Projet de centrale solaire au sol à Trignac, lieu-dit La Menée Lambourg

Mémoire en réponse

à l'avis de la MRAE du 09/10/2023

[ref. : avis PDL-2023-7261 / 2023APPDL97]

Carte n°92 – étude d'impact mise à jour septembre 2024 (ENCIS-environnement)

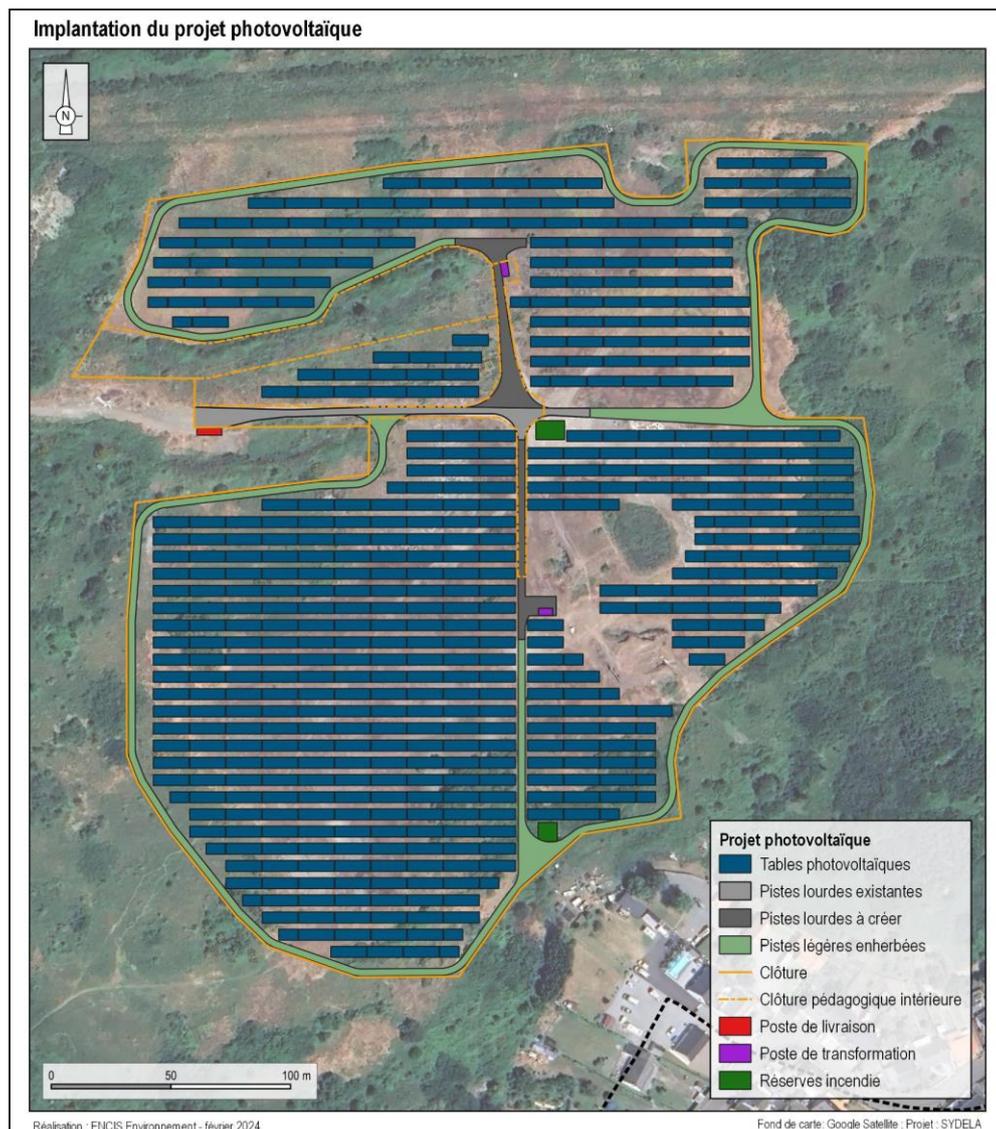
– Au titre de l'impact des pistes en termes de tassement des sols, le dossier compte uniquement les pistes existantes renforcées pour 2 200 m² et oublie de compter les pistes créées sur 1 550 m de long et 3 m de large, soit 4 650 m².

Les éléments présentés en « points perfectibles » dans l'avis de la MRAE doivent être précisés. Dans le cadre du projet, il est prévu :

- La réutilisation d'une piste lourde d'accès et la création de pistes lourdes pour 2 200 m²,
- Le maintien d'une zone périphérique enherbée de 1 550 mètres linéaires, soit 4650 m², enherbée et sans décapage ni renforcement.

La nature historique du terrain d'implantation permet d'éviter les renforcements et travaux importants pour la création de piste légère. Les pistes légères enherbées périphériques permettent à la fois de garantir un accès quand cela sera nécessaire aux services d'exploitation et aux secours, tout en ayant un impact faible sur le couvert végétal et les espèces maintenues en place.

La faible fréquence d'utilisation de ces pistes n'amènera pas de tassement significatif sur un sol déjà porteur, comme le montre l'étude géotechnique réalisée.
